[改善箇所説明図]

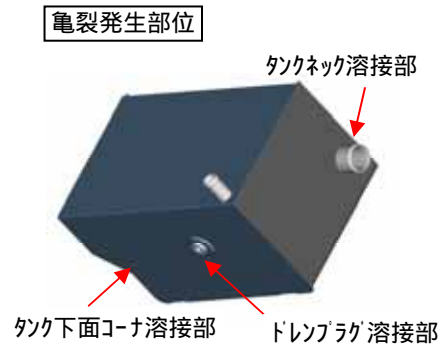
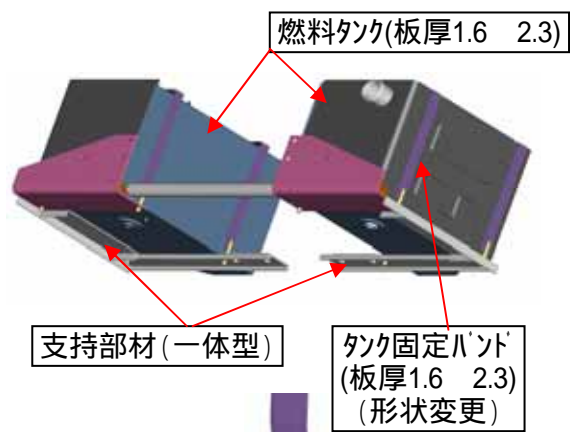
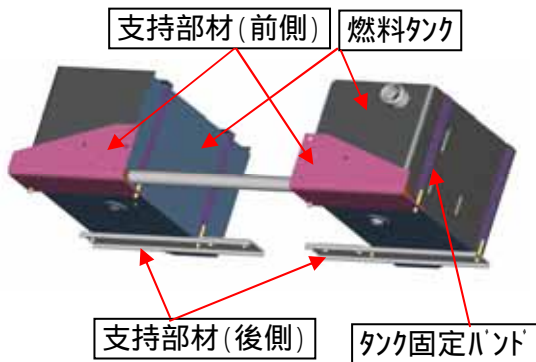
不具合発生箇所

農耕トラクタの燃料装置において、燃料タンクの強度が不足しているため、組み付けばらつきによるタンクのひずみ、または走行時の振動等により当該タンクに亀裂が生じ、燃料が漏れるおそれがある。また、組み立て時に燃料タンクの固定バンドを過締め付けしたものがあため、そのままの状態で使用を続けると燃料タンク固定バンドが破損し、異音が発生するおそれがある。

全車両、燃料タンク、タンク支持部材、及びタンク固定バンドを対策品に交換する。

タンク固定バンド、タンク支持部材による識別、および、左右の燃料タンク前面上部に白色ペイントを塗布する。
